Réponses à la MRAe suite à l'avis délibéré relatif aux deux projets éoliens imbriqués sur la commune de Mairy-sur-Marne (51) : SEPE Les Trente Journées et SEPE La Côte Ronde

22 juin 2021

Figure 7 : Tracé envisagé entre les projets éoliens et le poste source de Compertrix

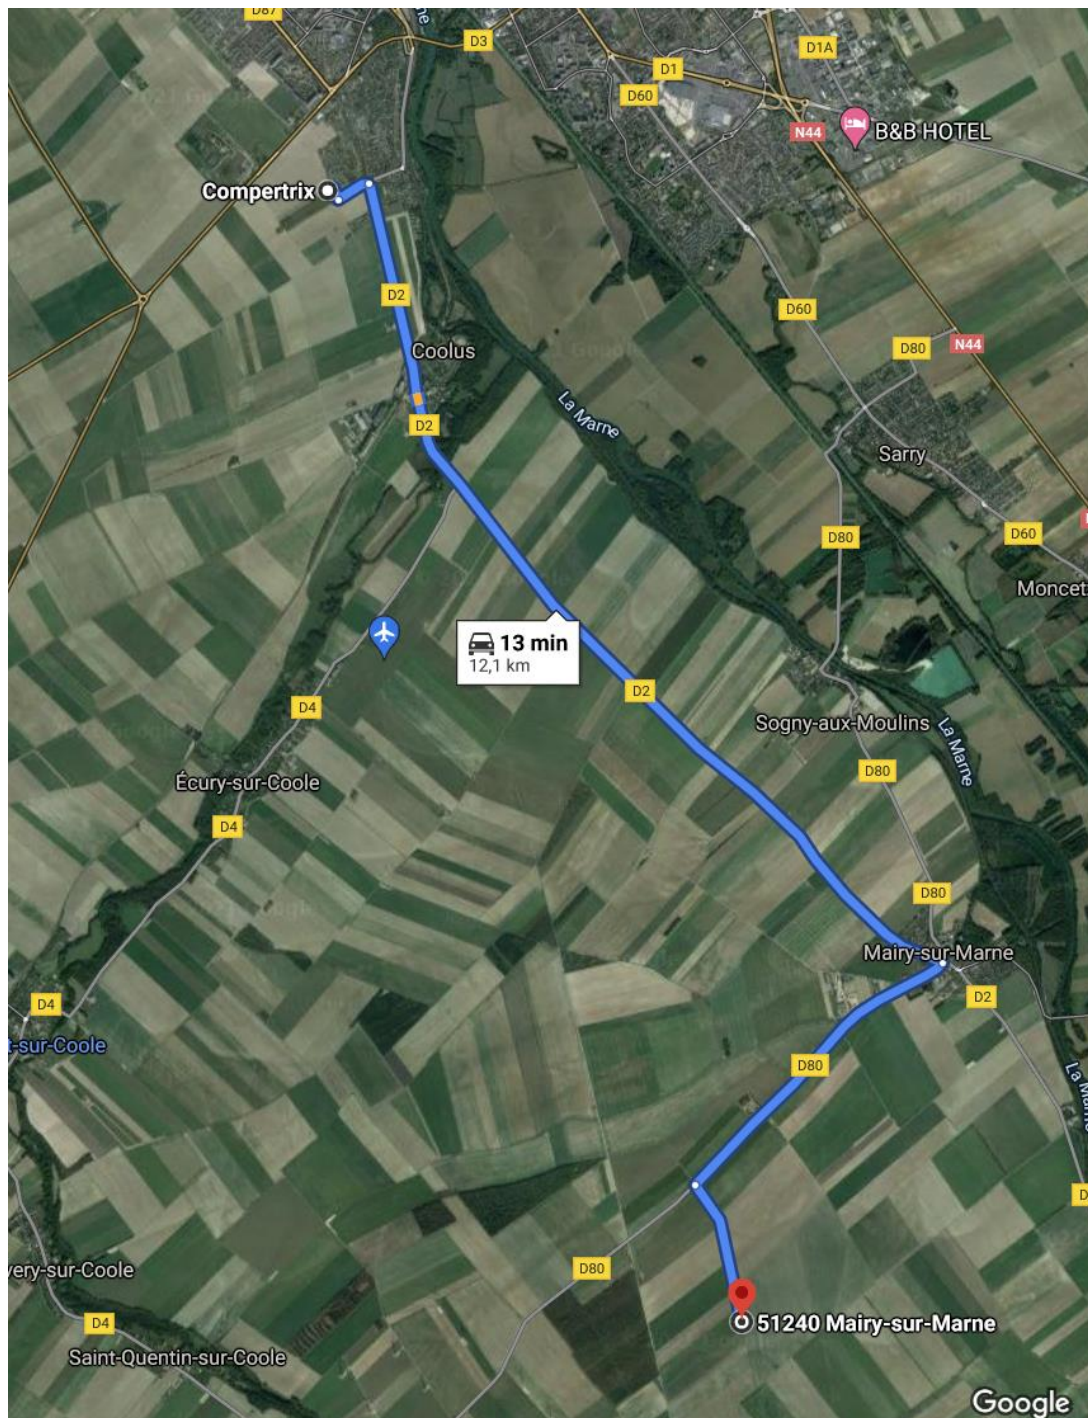
En particulier, l'Ae recommande ainsi aux pétitionnaires de :

- *évaluer les impacts prévisibles de ce raccordement au vu des informations disponibles, en particulier de déterminer si des espaces à enjeux seraient concernés par les travaux de raccordement et si des créations de lignes aériennes seraient nécessaires ;*
- *étendre l'étude d'impact au raccordement du projet au réseau électrique afin d'identifier, parmi les solutions possibles de raccordement, laquelle aura le moins d'incidences sur l'environnement.*

Les tracés envisagés pour raccorder les parcs sont présentés sur les Figure 7 et Figure 8.

Illustration 10 : Carte des enjeux chiroptérologiques de la SEPE Les Trente Journées

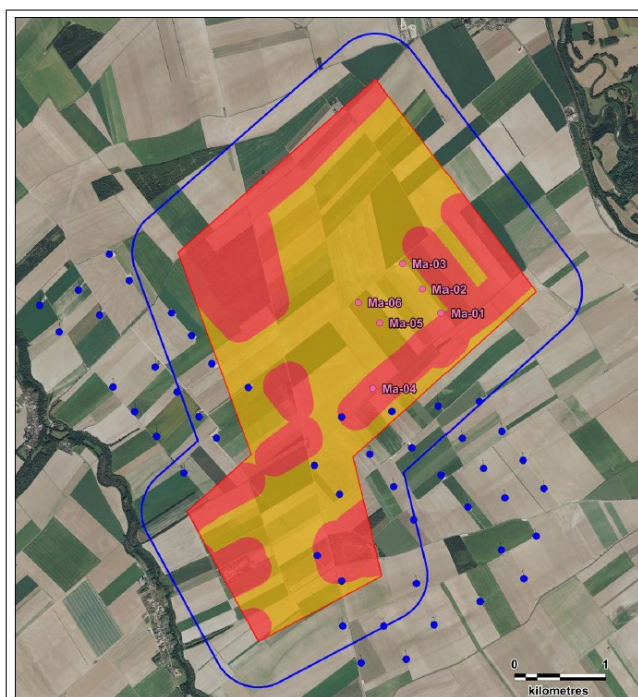
L'Ae rappelle également sa recommandation aux porteurs de projet de justifier le choix d'implantation de l'éolienne MA-04, située à moins de 200 m d'une haie, d'en présenter les impacts pour les habitats et les espèces notamment en s'appuyant sur les données de suivi de mortalité du parc voisin, et de proposer des mesures adaptées d'évitement, de réduction et de compensation, à défaut de l'éloigner au-delà des 200 m.

Illustration 11 : Carte des enjeux chiroptérologiques de la SEPE La Côte Ronde

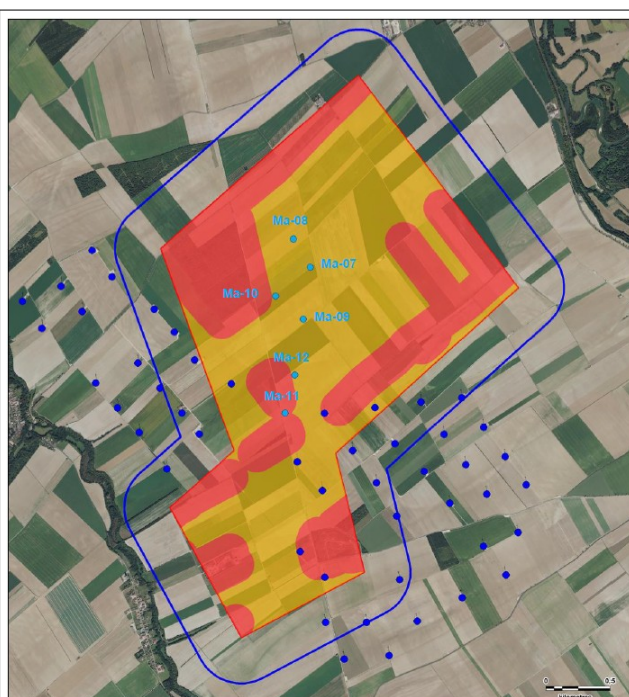
L'Ae réitère sa recommandation aux porteurs de projet de modifier l'emplacement de l'éolienne MA-11 du projet la Côte Ronde de sorte à maintenir une distance supérieure à 200 m à la haie d'intérêt présente, au vu de la rareté de ce type d'habitat refuge dans ce secteur.
